**ПАСПОРТ ДОСТУПНОСТИ
объекта социальной инфраструктуры (ОСИ)
№ 119**

1.1. Наименование (вид) объекта МБДОУ г. Иркутска детский сад № 184

1.2. Адрес объекта: 664082, г. Иркутск, проезд Юрия Тена, 8

**АКТ ОБСЛЕДОВАНИЯ
объекта социальной инфраструктуры
К ПАСПОРТУ ДОСТУПНОСТИ ОСИ
№ 119 ДС**

Рис. 11

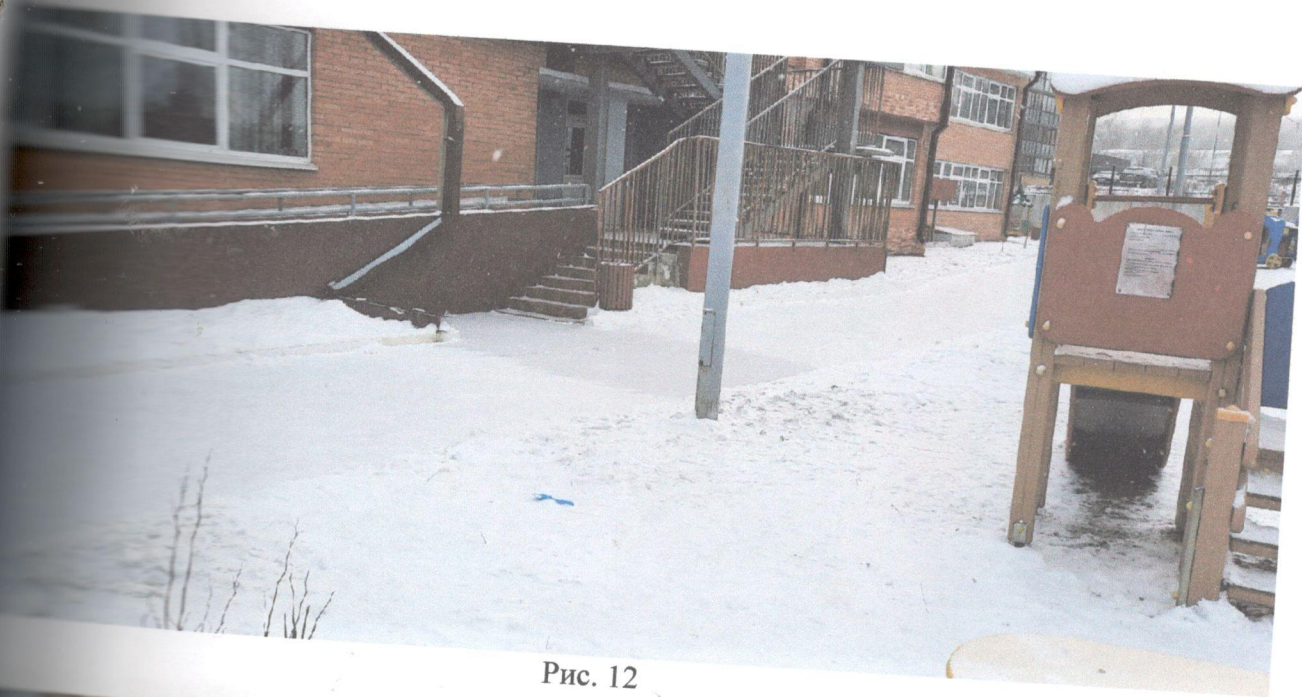
Наличие элемента			Выявленные нарушения и замечания		Работы по адаптации объектов	
	есть/нет	№ на плане	№ фото	Содержание	Значимо для инвалида (категория)	Содержание	Виды работ
Вход (ходы) на территорию	Да		1,2,3	СП 59.133 30.201 6 п. 5.1.1	С,К,Г	Необходимо оборудовать вход на территорию информацией об объекте	Текущий
			7	СП 59.133 30.201 6 п. 5.1.10	С	Необходимо разместить тактильно-контрастные указатели на расстоянии 0.8-0.9 метра до препятствия.	Текущий
				СП 59.133 30.201 6 п. 5.1.10	С	Необходимо разместить тактильно-контрастные указатели длиной 0.5-0.6 м до препятствия	Текущий
				СП 59.133 30.201 6 п. 5.1.10	С	Необходимо разместить тактильные указатели за 0.3 метра до препятствия	Текущий
				СП 59.133 30.201 6 п. 5.1.10	С	Установить тактильно-предупреждающие указатели с высотой рифа 5 мм	Текущий
				СП 59.133 30.201 6 п. 5.1.10	С,К,Г	Необходимо обозначить входы и выходы доступные для МГН знаком доступности	Текущий

Путь (пути) движения на территории	Да			СП 59.133 30.201 6 п. 5.1.5	С,К	На переходе через проезжую часть необходимо установить бордюрные съезды шириной не менее 1.5 метра	Капитальный
				СП	С	Необходимо	Капитальный

59.133 30.201 6 п. 5.1.10		разместить тактильно-контрастные указатели на расстоянии 0.8-0.9 метра до препятствия.	
				СП 59.133 30.201 6 п. 5.1.10	С	Необходимо разместить тактильно-контрастные указатели длиной 0.5-0.6 м	Текущий
			11	СП 59.133 30.201 6 п. 5.1.10	С	Необходимо перенести тактильные указатели за 0.3 метра до препятствия	Текущий
				СП 59.133 30.201 6 п. 5.1.10	С	Установить тактильно-предупреждающие указатели с высотой рифа 5 мм	Текущий
			12	СП 59.133 30.201 6 п. 5.1.10	С	Необходимо выделить отдельно стоящее препятствие сплошным круговым мощением	Капитальный
				СП 59.133 30.201 6 п. 6.5.1	С,К,Г	Требуется установить указатели направления пути к доступному входу в здание	Текущий
				СП 59.133 30.201 6 п. 5.3.1	С,К,Г	Требуется оборудовать места отдыха оборудованные навесами, скамьями с опорой ля спины и подлокотником.	Текущий
Лестница (внутренняя)	Да			СП 59.133 30.201 6 п. 5.1.12	С	Необходимо выдерживать расстояние между контрастной полосой и краем проступи от 0.03 до 0.04 м	Текущий

16	СП 59.133 30.201 6 п. 5.1.12	С	Необходимо перед лестницей обустроить предупреждающие тактильно-контрастные указатели глубиной 0.5-0.6 метра на расстоянии 0.3 метра от внешнего края проступи	Текущий
				СП 59.133 30.201 6 п. 5.1.12	С	Требуется уложить тактильную плитку в начале и конце лестницы	Текущий
Пандус	Да			СП	К	Необходимо	Капитальный

59.133 30.201 6 п. 5.1.15		установить двухстороннее ограждение пандуса с поручнями на высоте 0.9 и 0.7 метра	
				СП 59.133 30.201 6 п. 5.1.15	К	Необходимо изменить расстояние между поручнями на 0.9-1.0 метра	Капитальный
			19	СП 59.133 30.201 6 п. 5.1.16	К	Необходимо установить противоскользящее покрытие на пандус	Капитальный
				СП 59.133 30.201 6 п. 5.1.16	К	Необходимо использовать искусственное освещение не менее 100 лк на уровне пешеходного пути	Капитальный
				СП 59.133 30.201 6 п. 6.2.11		Необходимо установить поручни на пандус завершающие горизонтальные части которого должны быть длиннее его наклонной части на 0.3 м	Капитальный
Настилка и парковка	Да			СП 59.133 30.201 6 п. 5.2.1	С,К,Г	Необходимо оборудовать парковочное место для инвалида (не менее 10% мест)	Текущий
				СП 59.133 30.201 6 п. 5.2.1	С,К,Г	Необходимо обозначить парковочное место разметкой	Текущий
				СП 59.133 30.201 6 п. 5.2.2	С,К,Г	Парковочное место следует разместить не далее 50-100 метров от входа	Текущий

СП 59.133 30.201 6 п. 5.2.4	К	Необходимо разметить парковочное место 6.0 на 3.6 метра	Текущий
				СП 59.133 30.201 6 п. 5.2.1	С,К,Г	Необходимо обозначить парковку знаком доступности	Текущий
Общие	5.1.1 Вход на земельный участок проектируемого или приспособляемого

Рис. 27

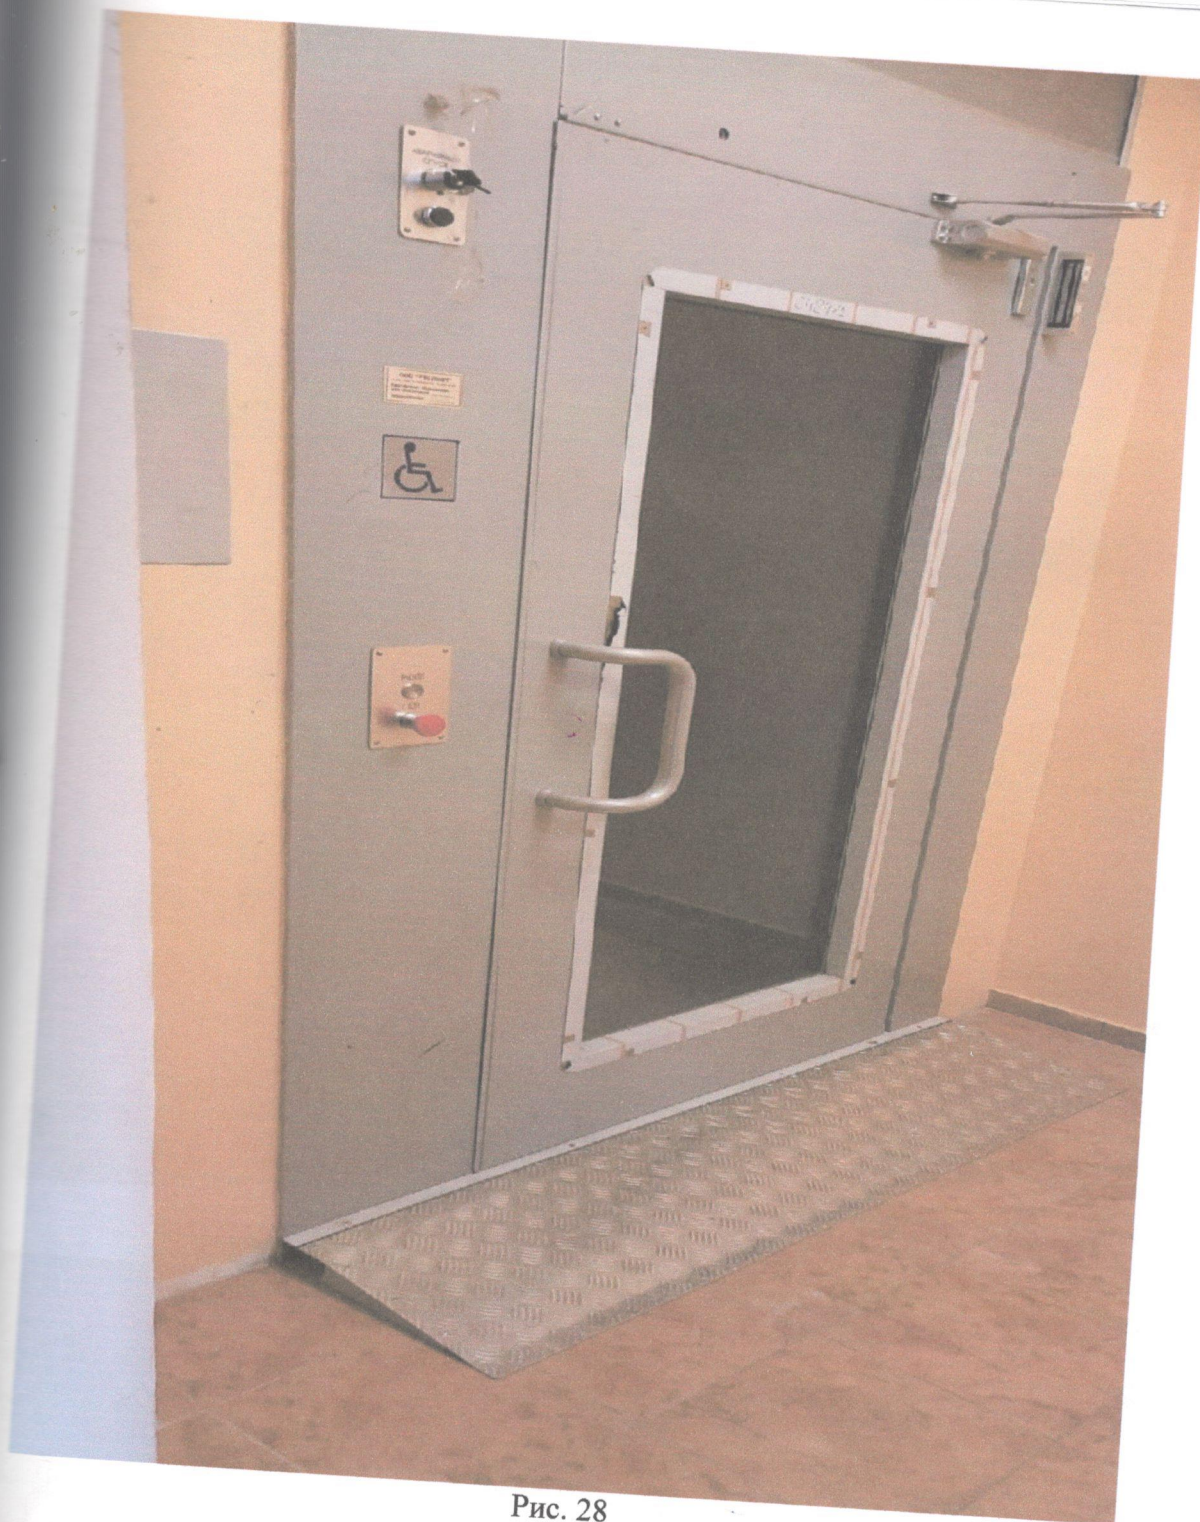
Наименование функционально-планировочного элемента	Наличие элемента			Выявленные нарушения и замечания		Работы по адаптации объектов	
	есть/нет	№ на плане	№ фото	Содержание	Значим о для инвали да (категория)	Содержание	Виды работ
Коридор (вестибюль, зона ожидания, галерея, балкон)	Да			СП 59.13330 .2016 п. 6.1.9	К	Необходимо расширить проем турникета до 0,95м	Текущий
				СП 59.13330 .2016 п. 6.2.3	С	Необходимо расположить тактильно контрастные указатели на расстоянии 0,3 м от препятствия или дверного проема, если дверь открывается по ходу движения	Текущий
				СП 59.13330 .2016 п. 6.2.3	С	Необходимо расположить тактильно контрастные указатели на расстоянии ширины полотна от плоскости дверного полотна, если дверь открывается наружу	Текущий
				СП 59.13330 .2016 п. 6.2.3	С	Необходимо расположить тактильно контрастные указатели непосредственно перед выходом на лестничную площадку через открытый проем без двери	Текущий

СП 59.13330 .2016 п. 6.2.3	С	Необходимо расположить тактильно контрастные указатели на расстоянии 0.3 метра от внешнего края проступи верхней и нижней ступени непосредственно перед	Текущий

выходом на лестничную площадку через открытый проем без двери	
				СП 59.13330 .2016 п. 6.2.5	С,К,Г	Необходимо на каждом этаже предусмотреть зоны ожидания на 2-3 места.	Текущий
			26	СП 59.13330 .2016 п. 6.5.1	С,К,Г	Необходимо обозначить знаками доступности специальные зоны отдыха и ожидания для МГН	Текущий
лестница (внутри здания)	Да			СП 59.13330 .2016 п. 6.2.3	С	Необходимо расположить тактильно контрастные указатели непосредственно перед выходом на лестничную площадку через открытый проем без двери	Текущий
				СП 59.13330 .2016 п. 6.2.3	С	Необходимо расположить тактильно контрастные указатели на расстоянии 0.3 метра от внешнего края проступи верхней и нижней ступени, непосредственно перед выходом на лестничную площадку через открытый проем без двери	Текущий
				СП 59.13330 .2016 п. 6.2.6	С	Необходимо предусмотреть барьеры под маршем открытой лестницы	Текущий
			27	СП 59.13330 .2016 п. 6.2.8	С	Требуется установить на боковые края ступеней не примыкающие к стенам бортики высотой не менее 0.02 м	Текущий

СП 59.13330 .2016 п. 6.2.12		Необходимо установить поручни так, чтобы расстояние в свету между поручнем и стеной не менее 0.045 метра	Текущий
				СП 59.13330 .2016 п. 6.2.12	С	Необходимо предусмотреть рельефные обозначения этажей, а так же	Текущий

предупредительные полосы об окончании перил, на боковой, внешней по отношению к маршу, поверхности поручней	
Лифт (внутри здания)	Нет						
Лифт пассажирский (или подъемник)	Да			СП 59.13330 .2016 п. 6.2.16	С,К,Г	Необходимо напротив выхода из лифтов, на высоте 1.5 метра установить цифровое обозначение этажа размером не менее 0.1 метра. Если стена отсутствует, обозначение наносят на боковом откосе проема лифта.	Текущий
Дверь	Да			СП 59.13330 .2016 п. 6.2.3	С	Необходимо расположить тактильно контрастные указатели на расстоянии 0,3 м от препятствия или дверного проема, если дверь открывается по ходу движения	Текущий
				СП 59.13330 .2016 п. 6.1.5	С,К,Г	Необходимо использовать дверные ручки нажимного действия	Текущий
Путь эвакуации (в т.ч. Зоны безопасности)	Да			СП 59.13330 .2016 п. 6.5.1	С,К,Г	Необходимо обозначить знаками доступности пути эвакуации инвалидов	Текущий
				СП 59.13330 .2016 п. 6.5.1	С,К,Г	Необходимо обозначить знаками безопасные зоны	Текущий

Рис. 33

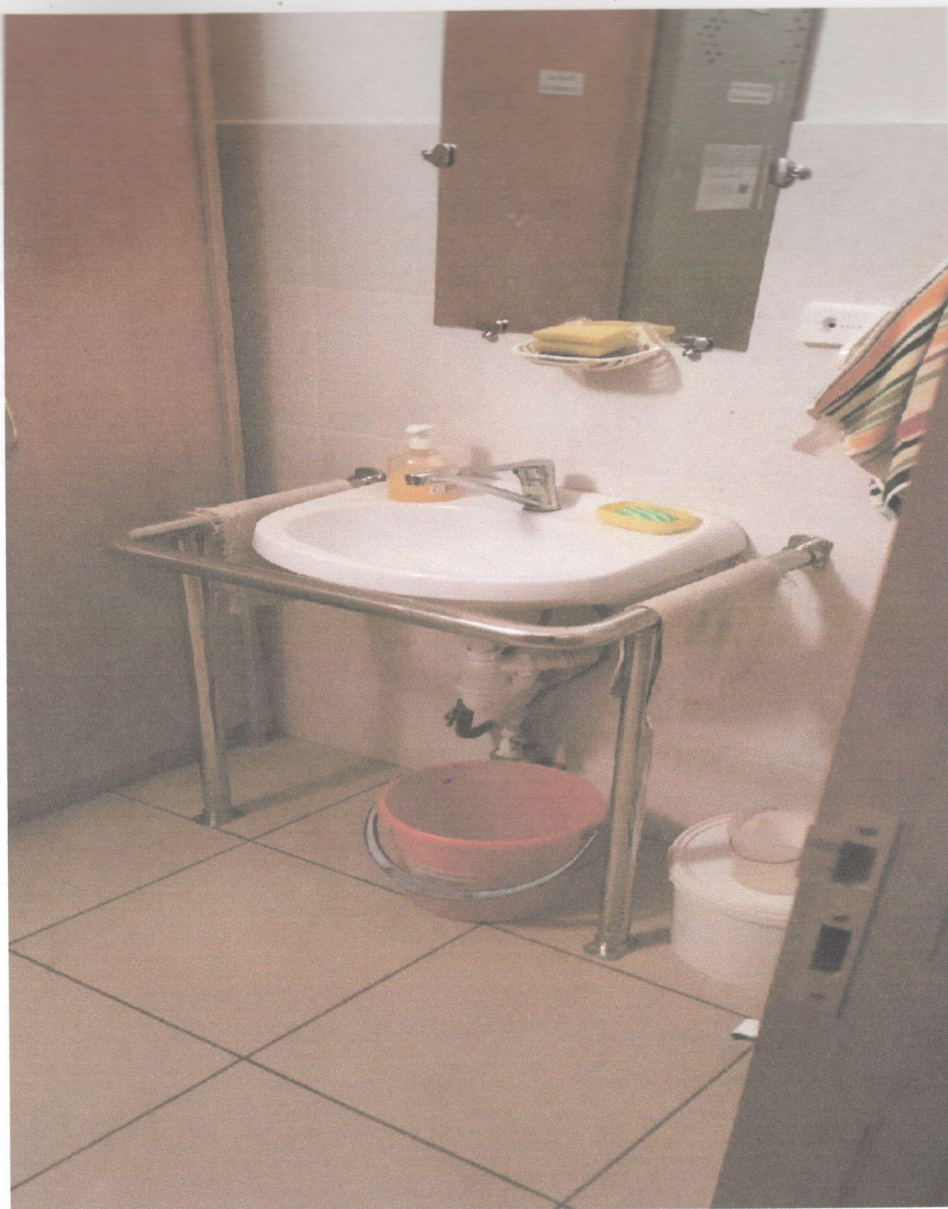
Наименование функционально-планировочного элемента	Наличие элемента			Выявленные нарушения и замечания		Работы по адаптации объектов	
	есть/нет	№ на плане	№ фото	Содержание	Значим о для инвали да (категория)	Содержание	Виды работ
Туалетная комната	Да			СП 59.133 30.201 6 п. 6.3.3	К	Необходимо расширение габаритов доступной кабины до 1.65x2.2м	Капитальный
			32	СП 59.133 30.201 6 п. 6.3.3	С,К,Г	Необходимо сбоку от унитаза предусмотреть пространство для размещения крючка для одежды	Текущий
				СП 59.133 30.201 6 п. 6.3.3	С,К,Г	Необходимо сбоку от унитаза предусмотреть пространство для размещения крючка для костылей	Текущий
				СП 59.133 30.201 6 п. 6.3.3	С,К,Г	Необходимо один из писсуаров расположить на высоте не более 0.4 метра	Текущий
				СП 59.133 30.201 6 п. 6.3.9	С,К,Г	Необходима установка унитазов с автоматическим сливом воды или с ручным кнопочным управлением.	Текущий
				СП 59.133 30.201 6 п. 6.3.6	С,К	Необходимо доступные кабины оборудовать системой тревожной сигнализации или системой двухсторонней громкоговорящей связи.	Текущий

33	СП 59.133 30.201 6 п.	С,К,Г	Необходима установка сенсорных кранов бесконтактного типа или кранов без отдельного	Текущий

6.3.9		управления воды	
				СП 59.133 30.201 6 п. 6.5.8	С,К,Г	Необходимо снаружи закрытого помещения над дверью предусмотреть комбинированное устройство звуковой и визуальной аварийной сигнализации, аварийное освещение.	Текущий
душевая / ванная комната	Нет						
капюльная комната (гардеробная)	Нет						
Общие требования к зоне	<p>6.3.3 Доступная кабина в общественной уборной должна иметь размеры в плане, м, не менее: ширина - 1,65, глубина - 2,2.</p> <p>6.3.3 В кабине сбоку от унитаза следует предусматривать пространство рядом с унитазом шириной не менее 0,8 м для размещения кресла-коляски, а также крючки для одежды.</p> <p>6.3.3 В кабине сбоку от унитаза следует предусматривать пространство рядом с унитазом шириной не менее 0,8 м для размещения кресла-коляски, а также крючки для одежды, костылей и других принадлежностей.</p> <p>6.3.3 Один из писсуаров следует располагать на высоте от пола не более 0,4 м или применять писсуар вертикальной формы.</p> <p>6.3.9 Следует применять унитазы и писсуары с автоматическим сливом воды или с ручным кнопочным управлением. Допускается применение унитазов и раковин умывальников с механизмом электрического или гидравлического вертикального перемещения.</p> <p>6.3.6 Доступные и универсальные кабины должны быть оборудованы системой тревожной сигнализации или системой двухсторонней громкоговорящей связи. Тип системы, которая должна быть применена, определяется в задании на проектирование.</p> <p>6.3.9 В доступных кабин (душевых, ванн) и универсальных кабин уборных следует применять водопроводные краны с рычажной ручкой и термостатом, а при возможности - с автоматическими и сенсорными кранами бесконтактного типа. Применение кранов с отдельным управлением горячей и холодной водой не допускается.</p> <p>6.5.8 Система двусторонней связи должна быть снабжена звуковыми и визуальными аварийными сигнальными устройствами. Снаружи такого помещения над дверью следует предусмотреть комбинированное устройство звуковой и визуальной (прерывистой световой) аварийной сигнализации. В таких помещениях (кабинах) должно предусматриваться аварийное освещение.</p> <p>В общественной уборной тревожный сигнал или извещатель должен выводиться в дежурную комнату.</p>
